改善箇所説明図

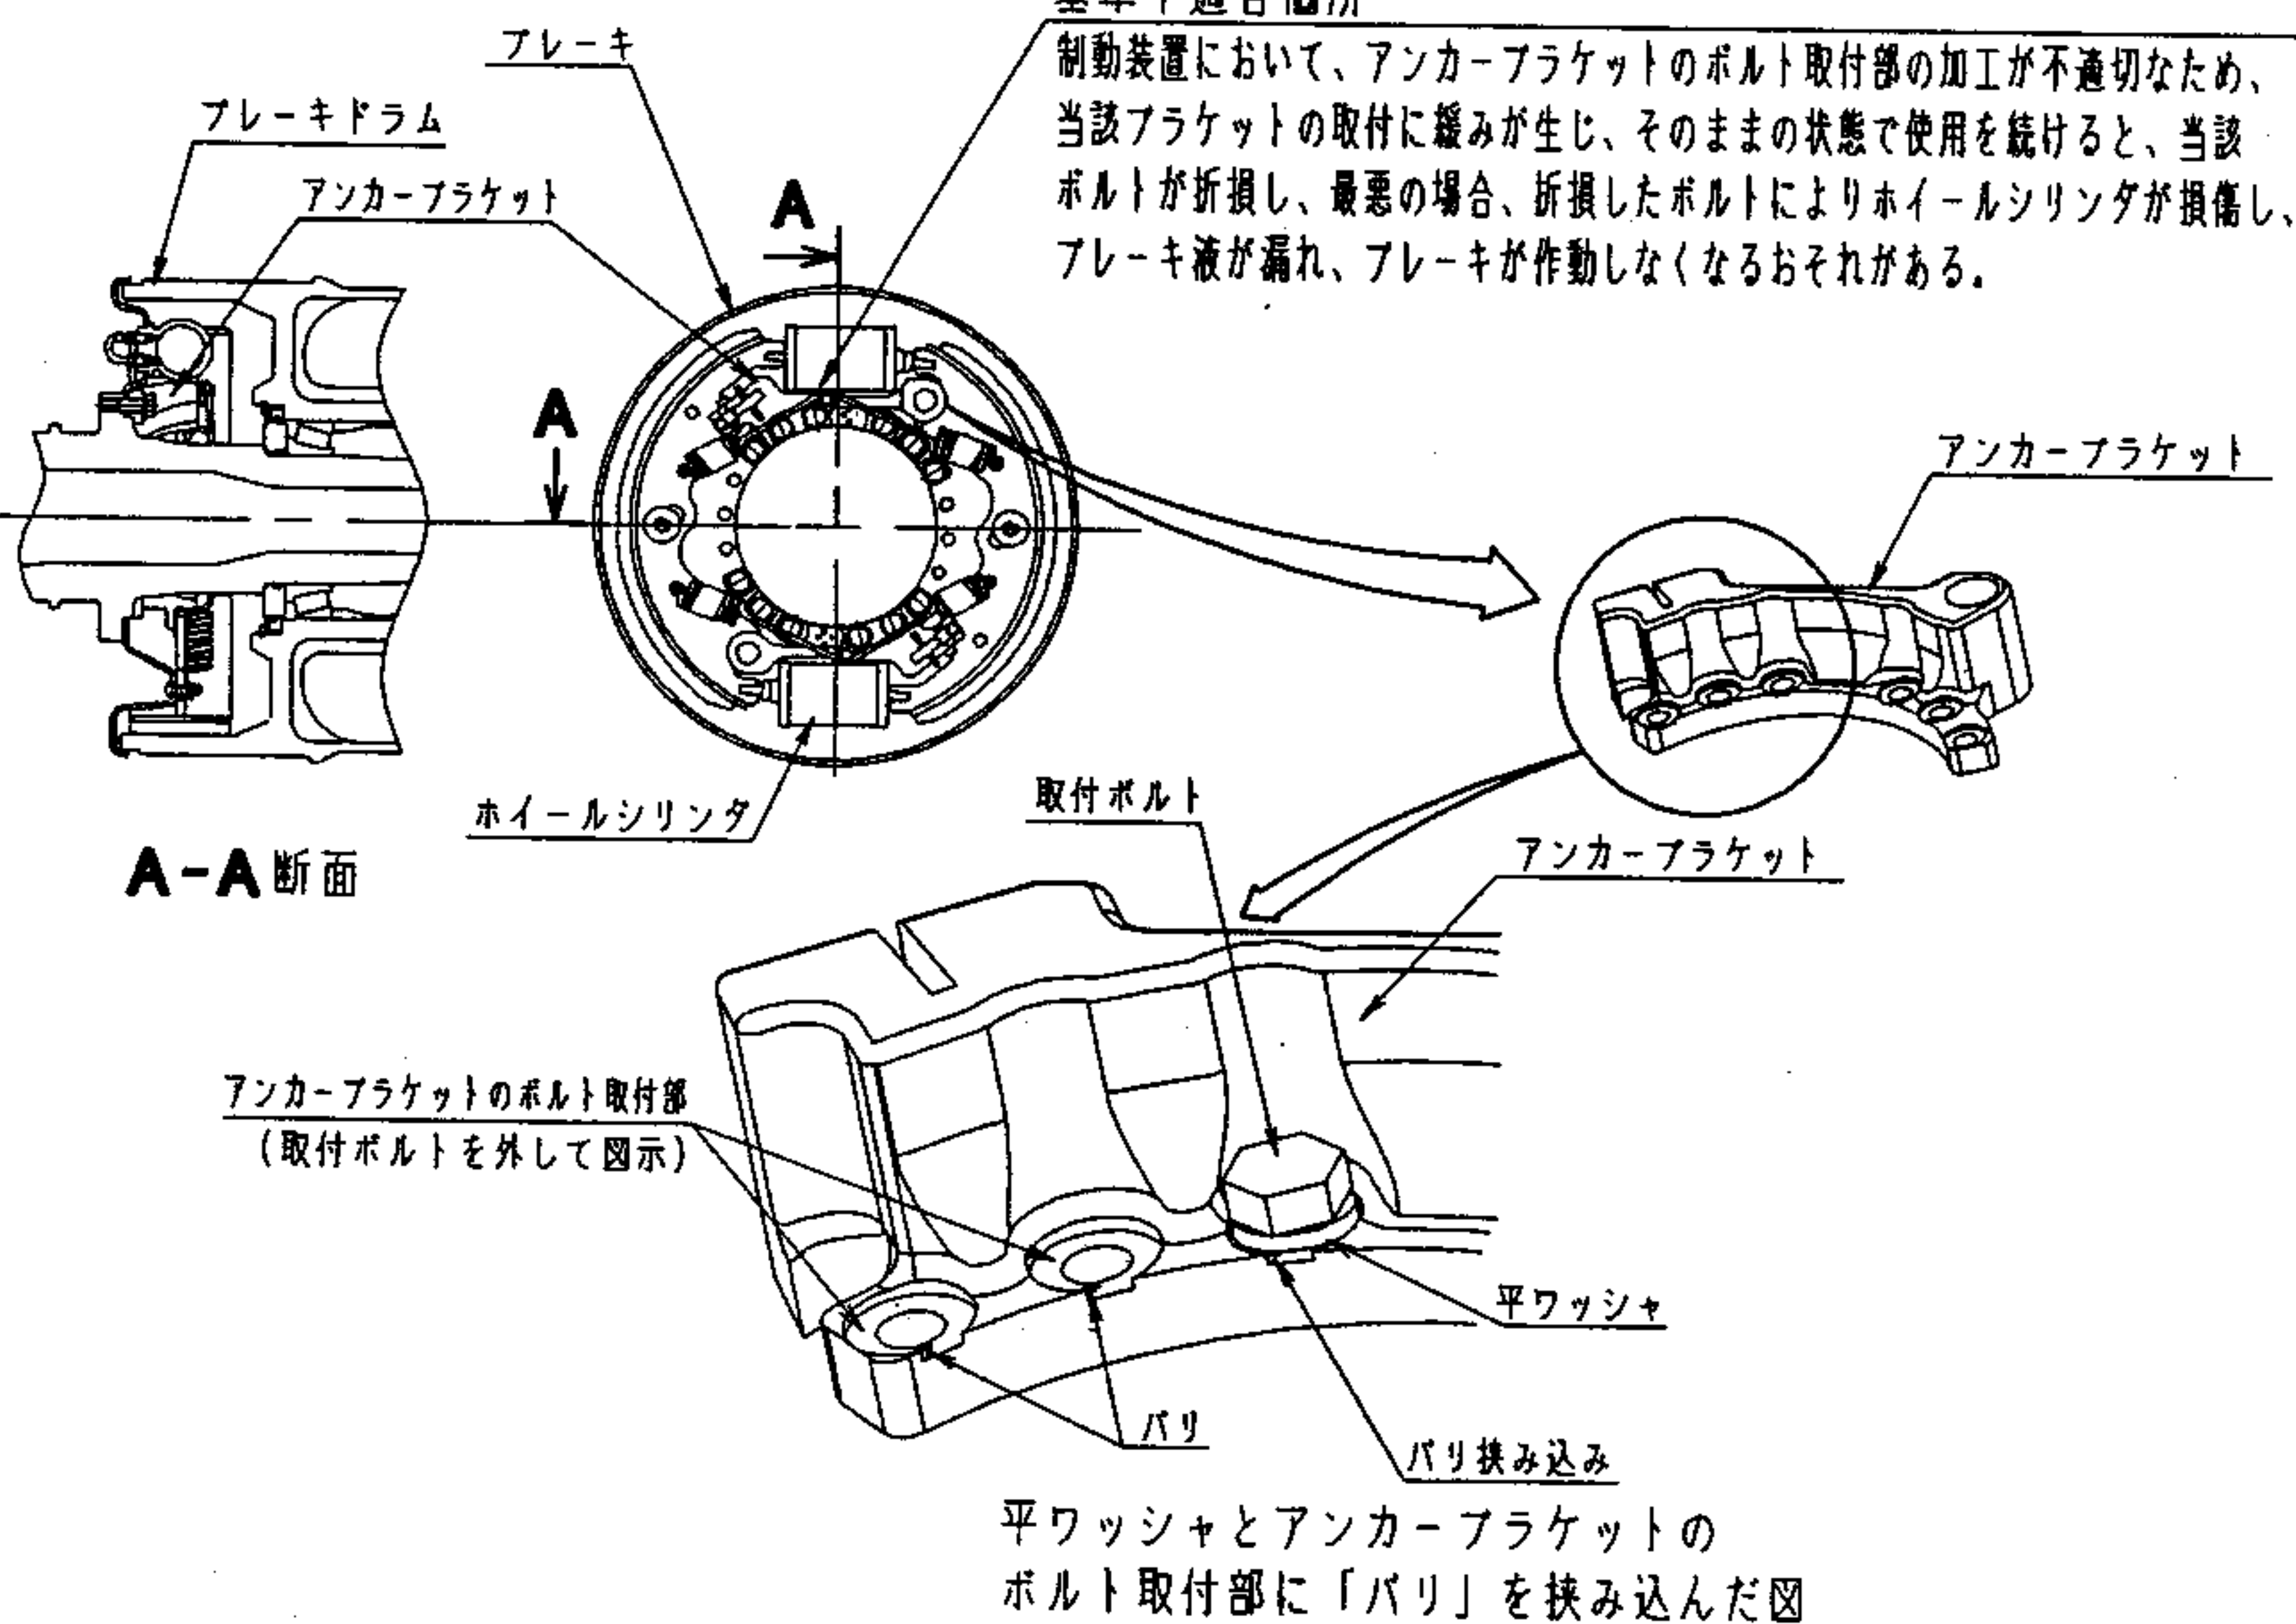
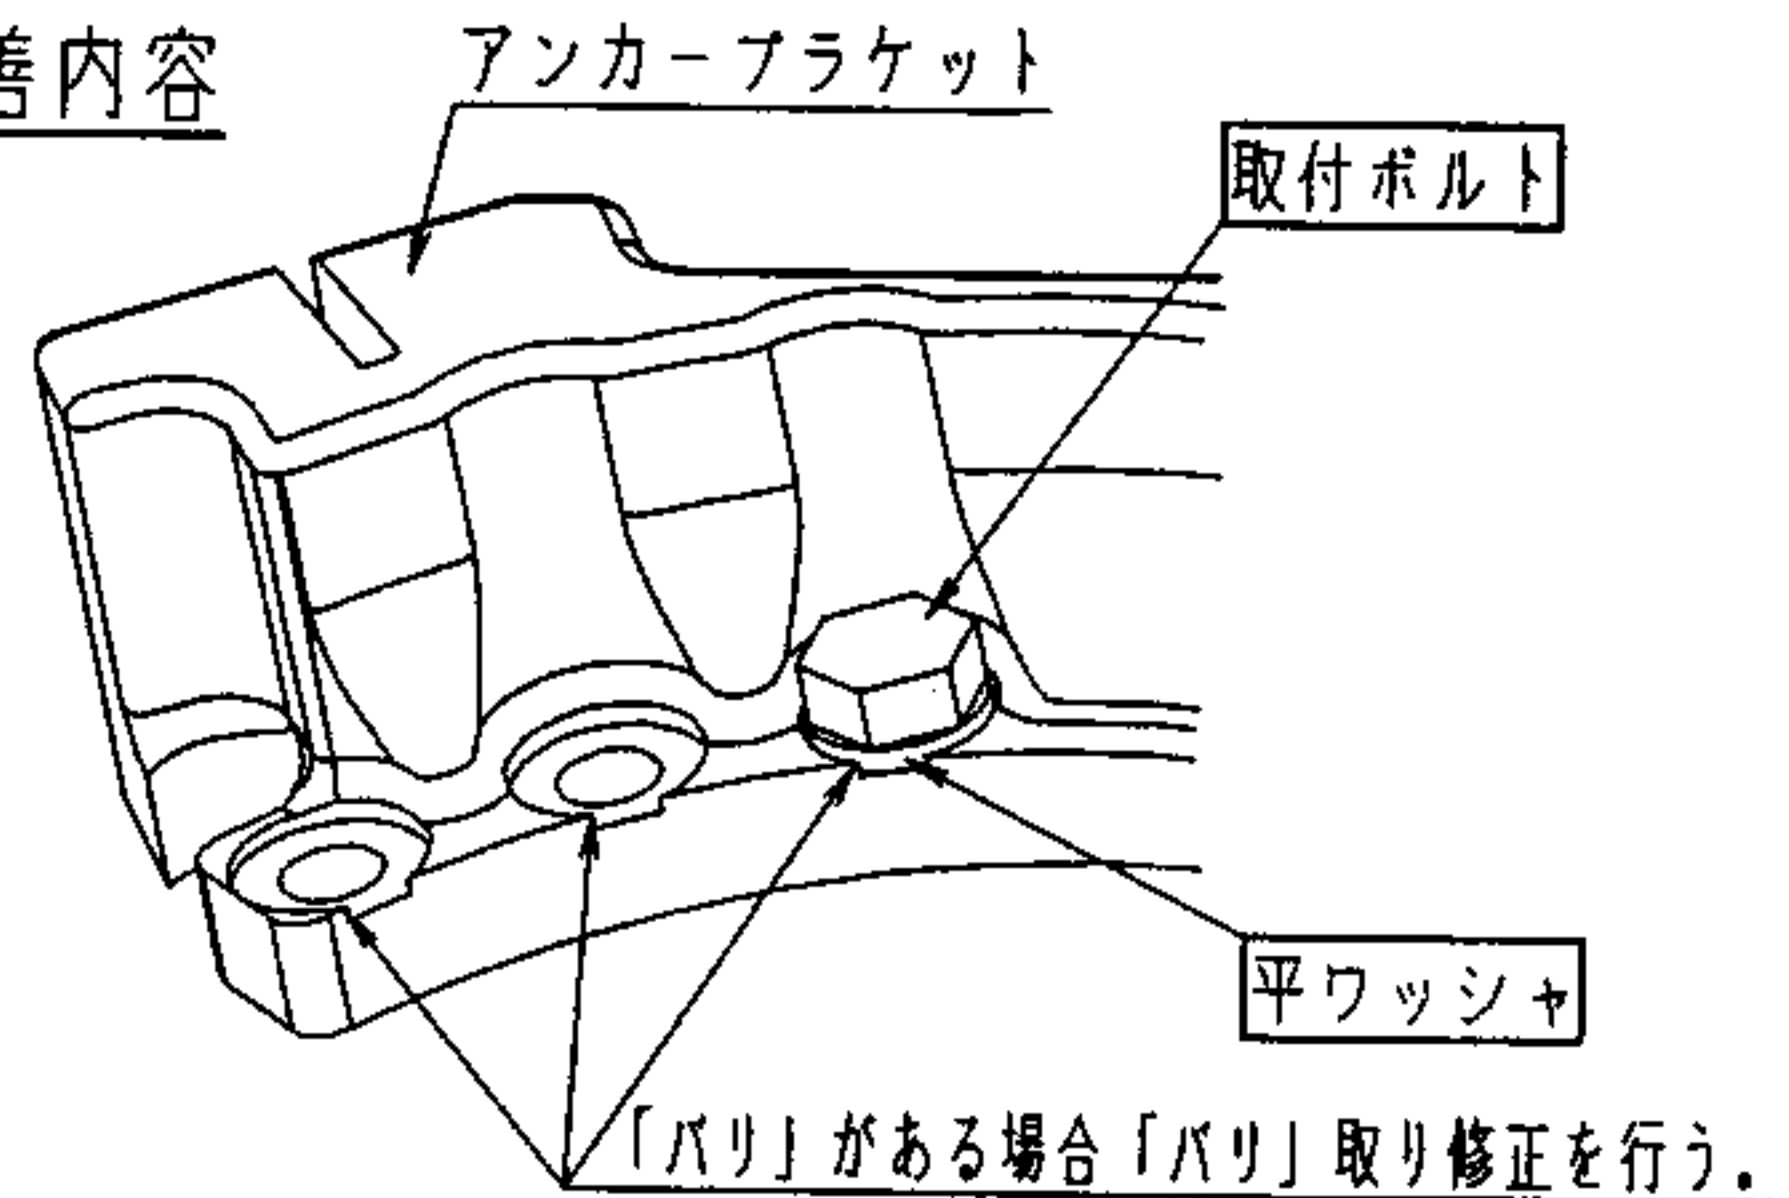
全車両、アンカーブラケットを点検し、加工が不適切なものは修正を行う。また、アンカーブラケット取付ボルト、平ワッシャを全車両、新品に交換する。

識別：取付ボルトの頭部に白色ペイントを塗布する。
